日本原燃株式会社
核燃料物質加工事業変更許可申請書（MOX燃料加工施設）
前後対比表

（本文、添付書類一、添付書類二、添付書類五、
添付書類八）

2023年8月14日

核燃料物質加工事業変更許可申請書（MOX燃料加工施設） 本文 前後対比表

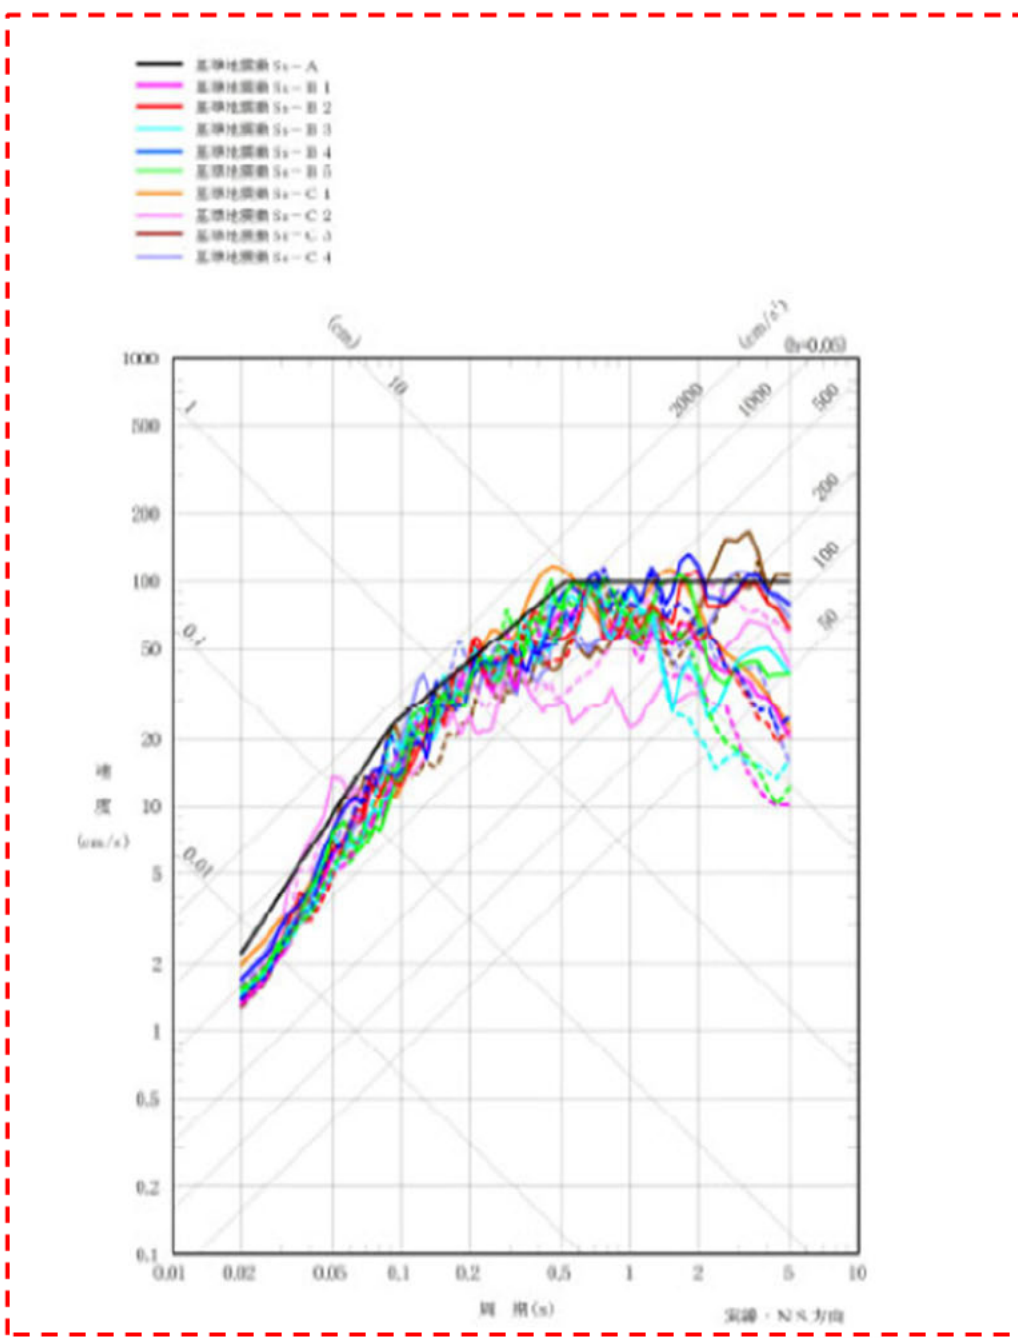
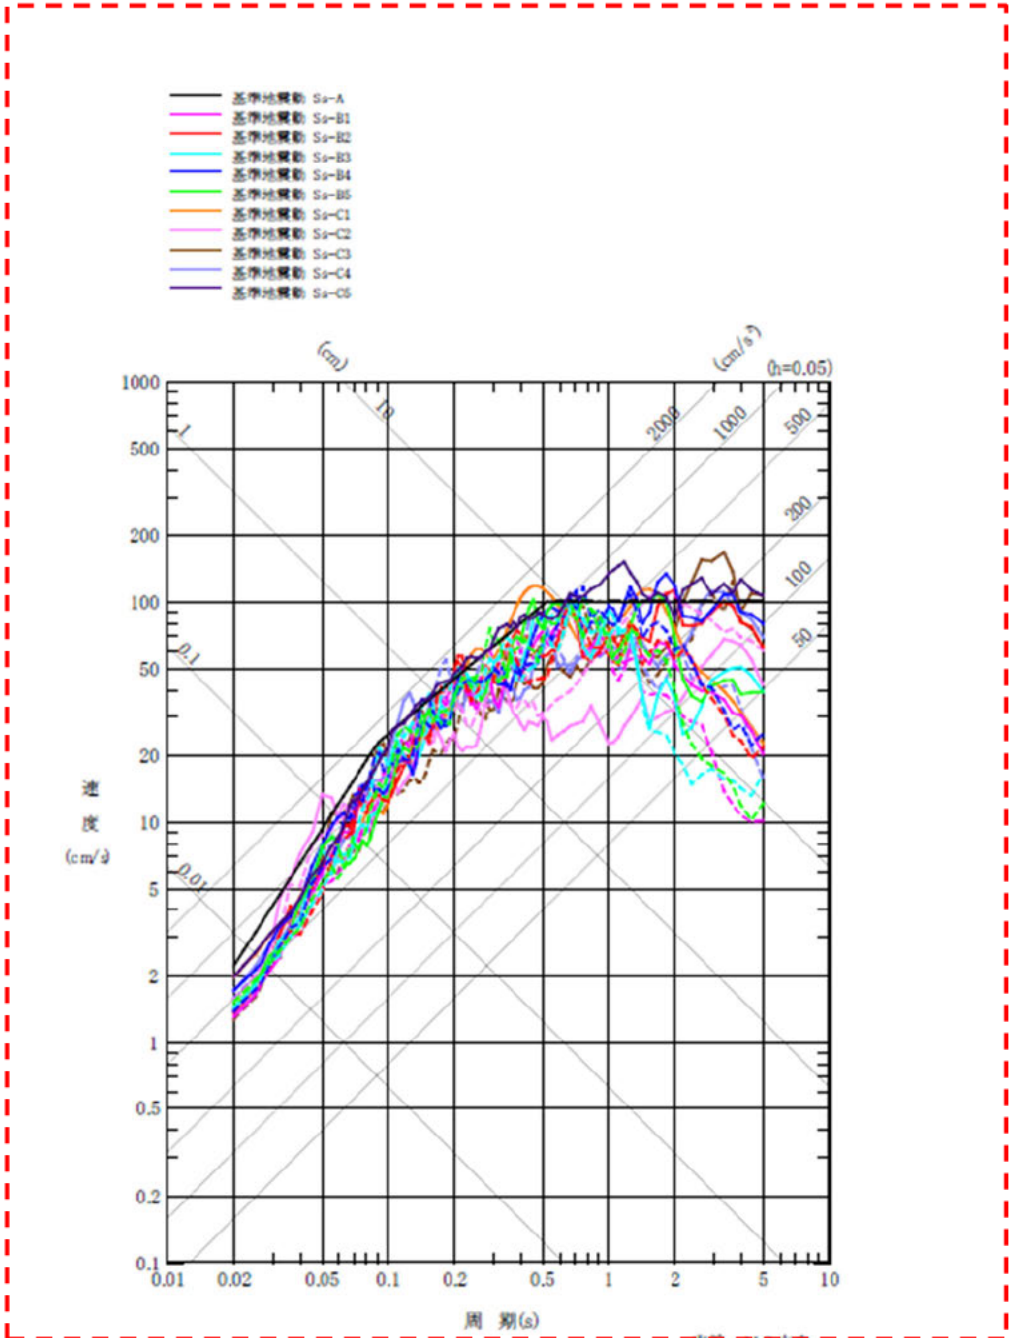
変更前（令和2年12月9日許可）（赤字、赤破線枠：変更対象箇所）	変更後（赤字、赤破線枠：変更対象箇所、青枠：第2回補正箇所）	備考（変更理由等）
<p>ロ．加工施設の一般構造</p> <p>（イ） 核燃料物質の臨界防止に関する構造</p> <p>（ロ） 放射線の遮蔽に関する構造</p> <p>（ハ） 核燃料物質の閉じ込めに関する構造</p> <p>（ニ） 火災及び爆発の防止に関する構造</p> <p>（ホ） 耐震構造</p> <p>MOX燃料加工施設は、次の方針に基づき耐震設計を行い、事業許可基準規則に適合するように設計する。</p> <p>（1） 安全機能を有する施設の耐震設計</p> <p>① 安全機能を有する施設は、地震力に対して十分耐えることができる構造とする。</p> <p>② 安全機能を有する施設は、地震の発生によって生ずるおそれがある安全機能を有する施設の安全機能の喪失及びそれに続く放射線による公衆への影響の観点から、耐震設計上の重要度をSクラス、Bクラス及びCクラスに分類し、それぞれの重要度に応じた地震力に十分耐えることができるように設計する。</p> <p>Sクラスの施設：自ら放射性物質を内蔵している施設、当該施設に直接関係しておりその機能喪失により放射性物質を外部に放散する可能性のある施設、放射性物質を外部に放散する可能性のある事態を防止するために必要な施設及び放射性物質が外部に放散される事故発生の際に外部に放散される放射性物質による影響を低減させるために必要となる施設であって、環境への影響が大きいもの。</p>	<p>ロ．加工施設の一般構造</p> <p>（イ） 核燃料物質の臨界防止に関する構造</p> <p>（ロ） 放射線の遮蔽に関する構造</p> <p>（ハ） 核燃料物質の閉じ込めに関する構造</p> <p>（ニ） 火災及び爆発の防止に関する構造</p> <p>（ホ） 耐震構造</p> <p>MOX燃料加工施設は、次の方針に基づき耐震設計を行い、事業許可基準規則に適合するように設計する。</p> <p>（1） 安全機能を有する施設の耐震設計</p> <p>①～④ 変更なし</p>	<p>変更なし</p>

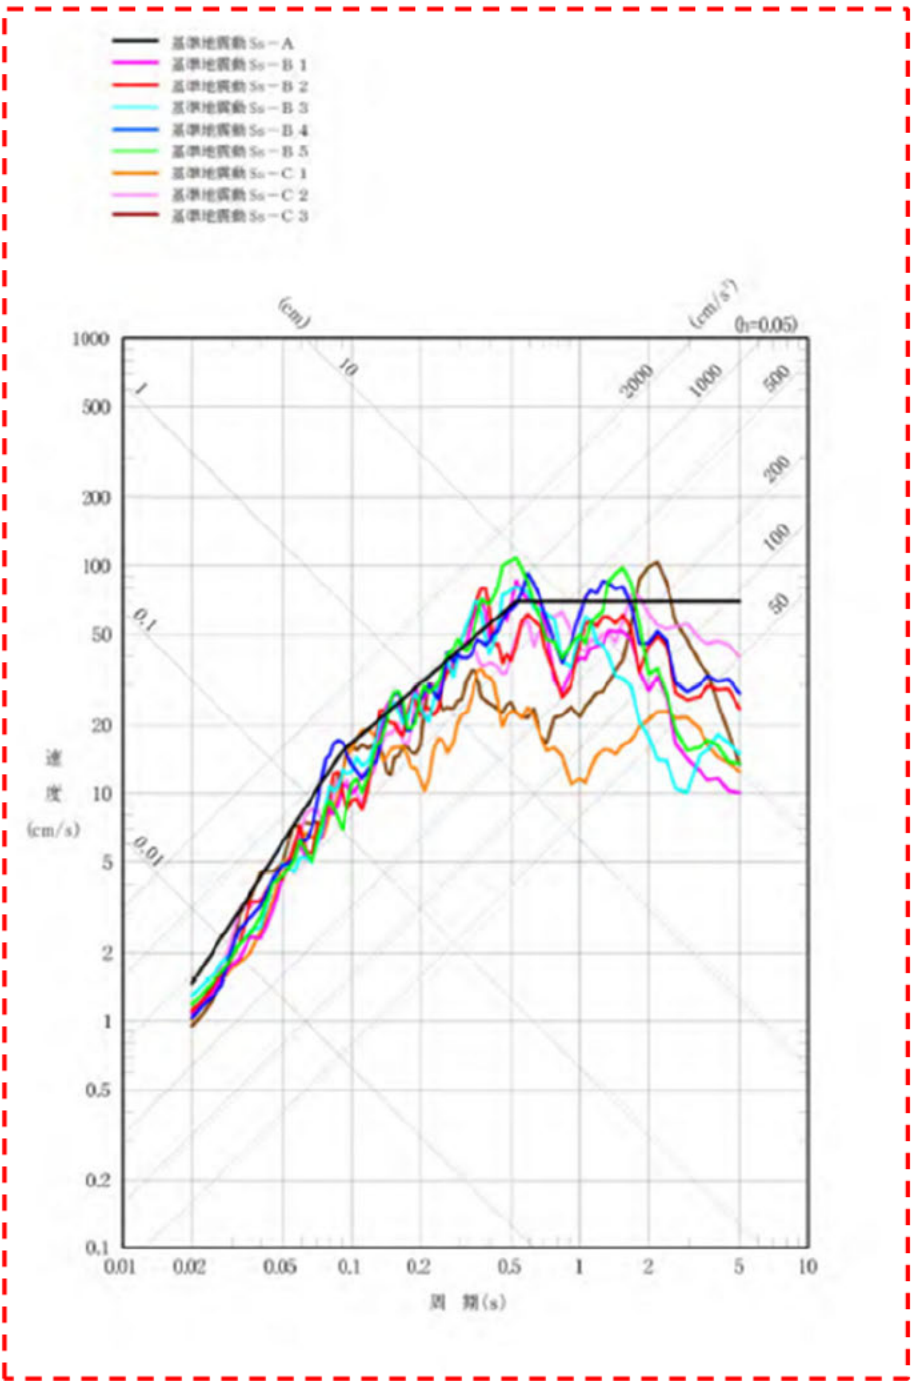
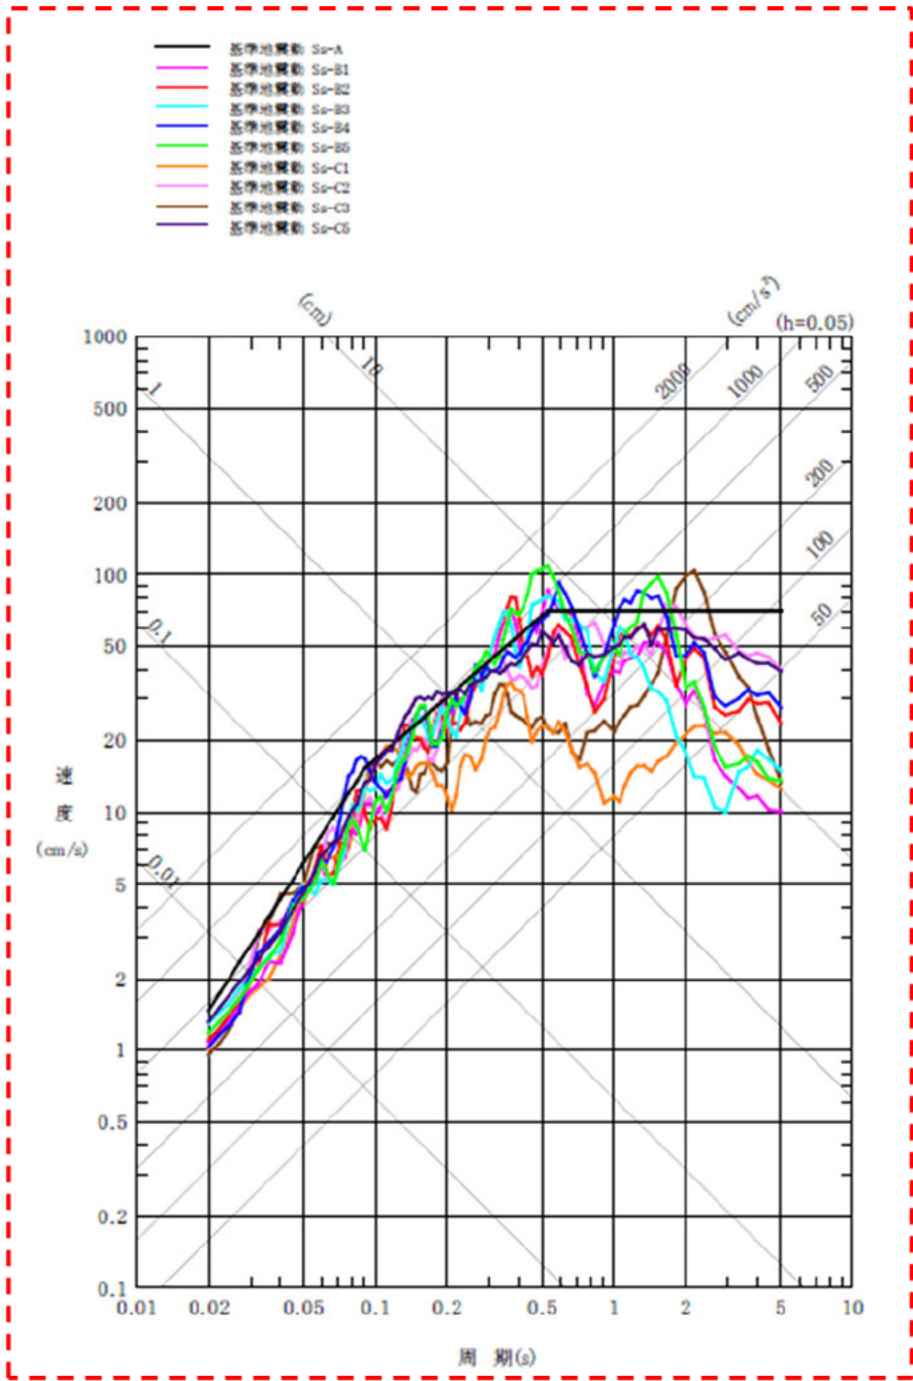
変更前（令和2年12月9日許可）（赤字、赤破線枠：変更対象箇所）	変更後（赤字、赤破線枠：変更対象箇所、青枠：第2回補正箇所）	備考（変更理由等）
<p>Bクラスの施設：安全機能を有する施設のうち、機能喪失した場合の影響がSクラスに属する施設と比べ小さい施設。</p> <p>Cクラスの施設：Sクラスに属する施設及びBクラスに属する施設以外の一般産業施設又は公共施設と同等の安全性が要求される施設。</p> <p>③ 安全機能を有する施設は、耐震設計上の重要度に応じた地震力が作用した場合においても当該安全機能を有する施設を十分に支持することができる地盤に設置する。</p> <p>④ Sクラスの施設は、基準地震動による地震力に対してその安全機能が損なわれるおそれがないように設計する。</p> <p>⑤ 基準地震動は、最新の科学的・技術的知見を踏まえ、敷地及び敷地周辺の地質・地質構造、地盤構造並びに地震活動性等の地震学及び地震工学的見地から想定することが適切なものを選定することとし、敷地ごとに震源を特定して策定する地震動及び震源を特定せず策定する地震動について、敷地の解放基盤表面における水平方向及び鉛直方向の地震動としてそれぞれ策定する。策定した基準地震動の応答スペクトルを第3図に、加速度時刻歴波形を第4図に示す。解放基盤表面は、敷地地下で著しい高低差がなく、ほぼ水平で相当な拡がりを有し、著しい風化を受けていない岩盤でS波速度がおおむね0.7km/s以上となる標高-70mとする。</p> <p>また、弾性設計用地震動を以下のとおり設定する方針とする。</p> <p>a. 地震動設定の条件</p> <p>基準地震動との応答スペクトルの比率は、工学的判断として以下を考慮し、Ss-B 1からB 5、Ss-C 1からC 4に</p>	<p>⑤ 基準地震動は、最新の科学的・技術的知見を踏まえ、敷地及び敷地周辺の地質・地質構造、地盤構造並びに地震活動性等の地震学及び地震工学的見地から想定することが適切なものを選定することとし、敷地ごとに震源を特定して策定する地震動及び震源を特定せず策定する地震動について、敷地の解放基盤表面における水平方向及び鉛直方向の地震動としてそれぞれ策定する。策定した基準地震動の応答スペクトルを第3図に、加速度時刻歴波形を第4図に示す。解放基盤表面は、敷地地下で著しい高低差がなく、ほぼ水平で相当な拡がりを有し、著しい風化を受けていない岩盤でS波速度がおおむね0.7km/s以上となる標高-70mとする。</p> <p>また、弾性設計用地震動を以下のとおり設定する方針とする。</p> <p>a. 地震動設定の条件</p> <p>基準地震動との応答スペクトルの比率は、工学的判断として以下を考慮し、Ss-B 1からB 5、Ss-C 1からC 5に</p>	<p>基準地震動 Ss-C 5 の追加</p>

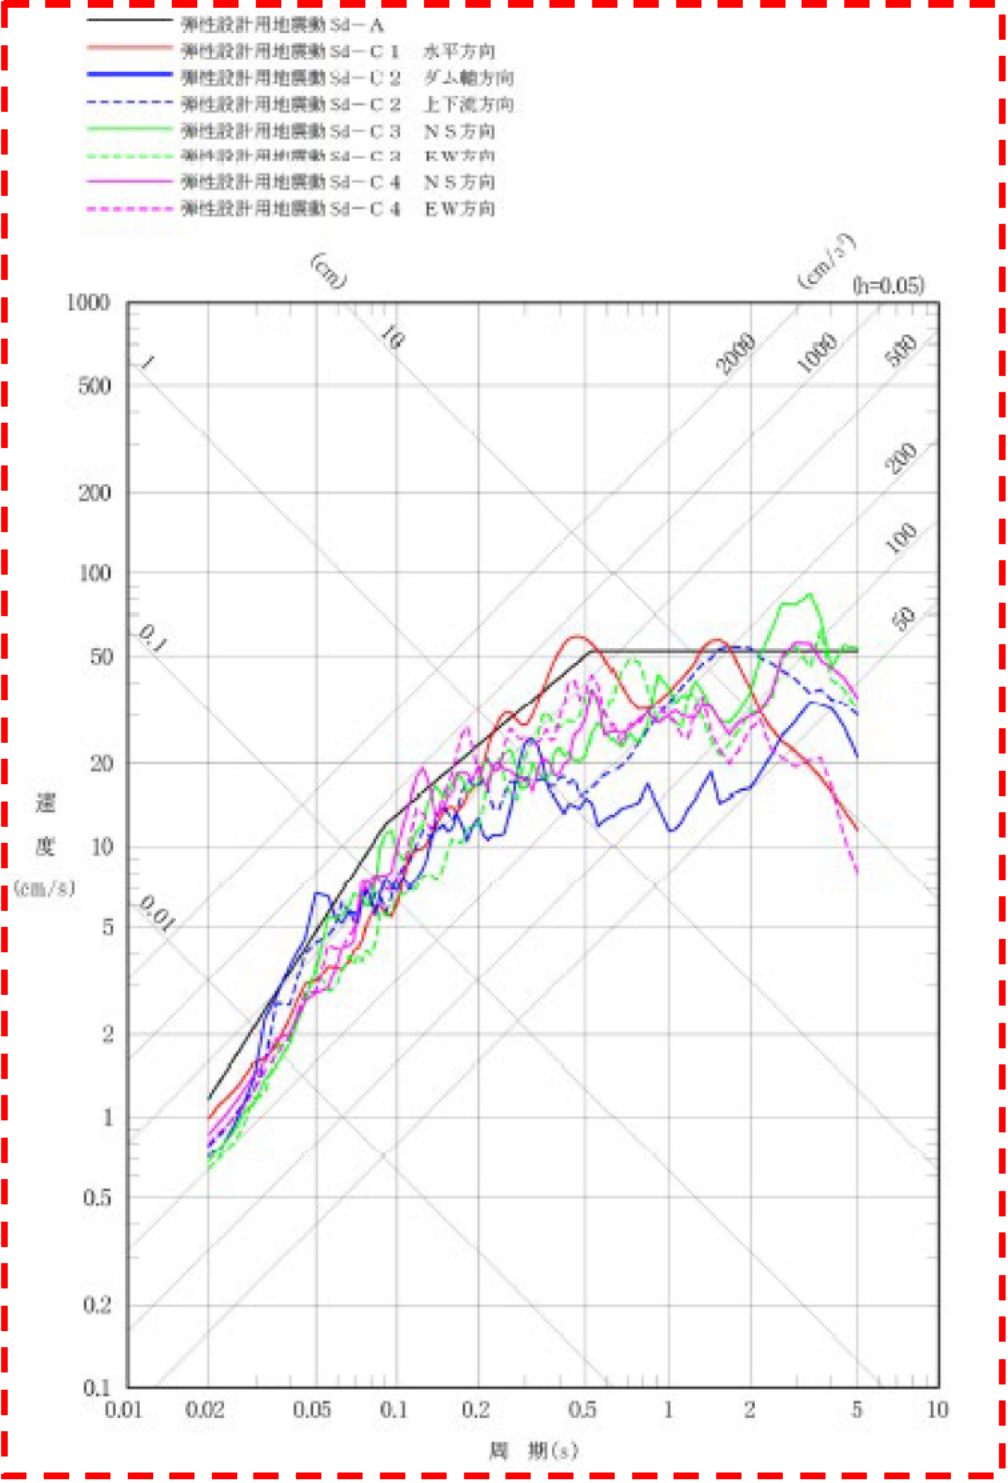
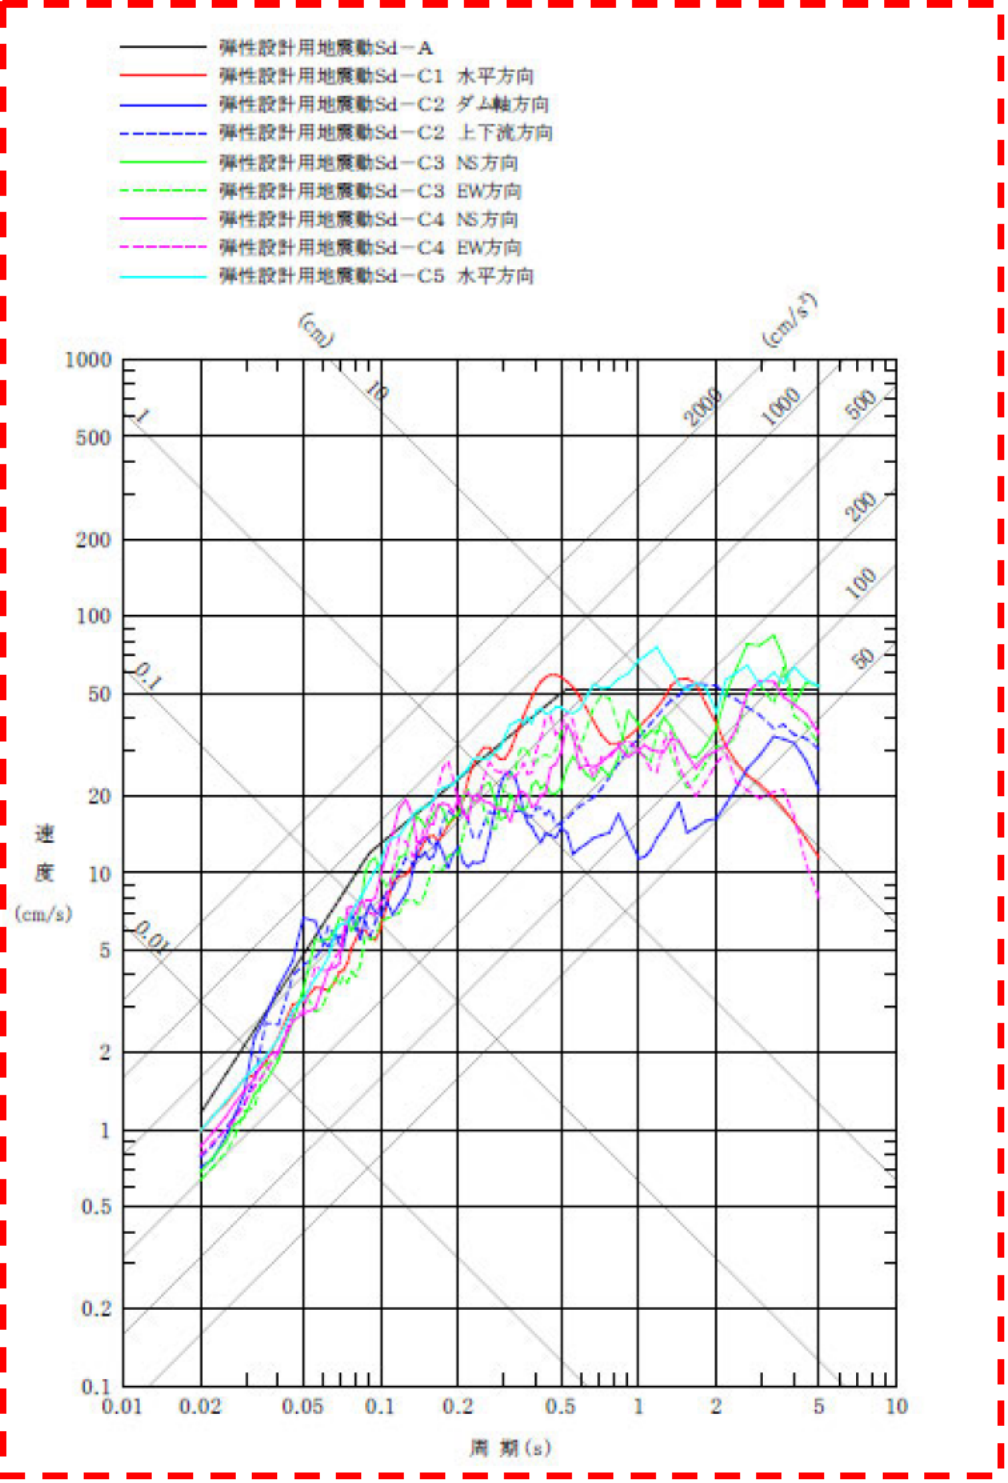
変更前 (令和2年12月9日許可) (赤字、赤破線枠: 変更対象箇所)				変更後 (赤字、赤破線枠: 変更対象箇所、青枠: 第2回補正箇所)				備考 (変更理由等)																																																																																															
<table border="1"> <thead> <tr> <th>弾性設計用地震動</th> <th>NS 方向</th> <th>EW 方向</th> <th>UD 方向</th> </tr> </thead> <tbody> <tr> <td>Sd-A</td> <td colspan="2">364</td> <td>243</td> </tr> <tr> <td>Sd-B 1</td> <td>205</td> <td>244</td> <td>171</td> </tr> <tr> <td>Sd-B 2</td> <td>215</td> <td>222</td> <td>175</td> </tr> <tr> <td>Sd-B 3</td> <td>221</td> <td>225</td> <td>203</td> </tr> <tr> <td>Sd-B 4</td> <td>269</td> <td>216</td> <td>162</td> </tr> <tr> <td>Sd-B 5</td> <td>229</td> <td>241</td> <td>185</td> </tr> <tr> <td>Sd-C 1</td> <td colspan="2">310</td> <td>160</td> </tr> <tr> <td>Sd-C 2</td> <td>225^(注1)</td> <td>245^(注2)</td> <td>160</td> </tr> <tr> <td>Sd-C 3</td> <td>215</td> <td>200</td> <td>150</td> </tr> <tr> <td>Sd-C 4</td> <td>270</td> <td>250</td> <td>—</td> </tr> </tbody> </table> <p>(注1) ダム軸方向 (注2) 上下流方向</p>				弾性設計用地震動	NS 方向	EW 方向	UD 方向	Sd-A	364		243	Sd-B 1	205	244	171	Sd-B 2	215	222	175	Sd-B 3	221	225	203	Sd-B 4	269	216	162	Sd-B 5	229	241	185	Sd-C 1	310		160	Sd-C 2	225 ^(注1)	245 ^(注2)	160	Sd-C 3	215	200	150	Sd-C 4	270	250	—	<table border="1"> <thead> <tr> <th rowspan="2">弾性設計用地震動</th> <th colspan="3">最大加速度 (cm/s²)</th> </tr> <tr> <th>NS 方向</th> <th>EW 方向</th> <th>UD 方向</th> </tr> </thead> <tbody> <tr> <td>Sd-A</td> <td colspan="2">364</td> <td>243</td> </tr> <tr> <td>Sd-B 1</td> <td>205</td> <td>244</td> <td>171</td> </tr> <tr> <td>Sd-B 2</td> <td>215</td> <td>222</td> <td>175</td> </tr> <tr> <td>Sd-B 3</td> <td>221</td> <td>225</td> <td>203</td> </tr> <tr> <td>Sd-B 4</td> <td>269</td> <td>216</td> <td>162</td> </tr> <tr> <td>Sd-B 5</td> <td>229</td> <td>241</td> <td>185</td> </tr> <tr> <td>Sd-C 1</td> <td colspan="2">310</td> <td>160</td> </tr> <tr> <td>Sd-C 2</td> <td>225^(注1)</td> <td>245^(注2)</td> <td>160</td> </tr> <tr> <td>Sd-C 3</td> <td>215</td> <td>200</td> <td>150</td> </tr> <tr> <td>Sd-C 4</td> <td>270</td> <td>250</td> <td>—</td> </tr> <tr> <td>Sd-C 5</td> <td colspan="2">310</td> <td>207</td> </tr> </tbody> </table> <p>(注1) ダム軸方向 (注2) 上下流方向</p>				弾性設計用地震動	最大加速度 (cm/s ²)			NS 方向	EW 方向	UD 方向	Sd-A	364		243	Sd-B 1	205	244	171	Sd-B 2	215	222	175	Sd-B 3	221	225	203	Sd-B 4	269	216	162	Sd-B 5	229	241	185	Sd-C 1	310		160	Sd-C 2	225 ^(注1)	245 ^(注2)	160	Sd-C 3	215	200	150	Sd-C 4	270	250	—	Sd-C 5	310		207	弾性設計用地震動 Sd-C 5 及び単位を追加
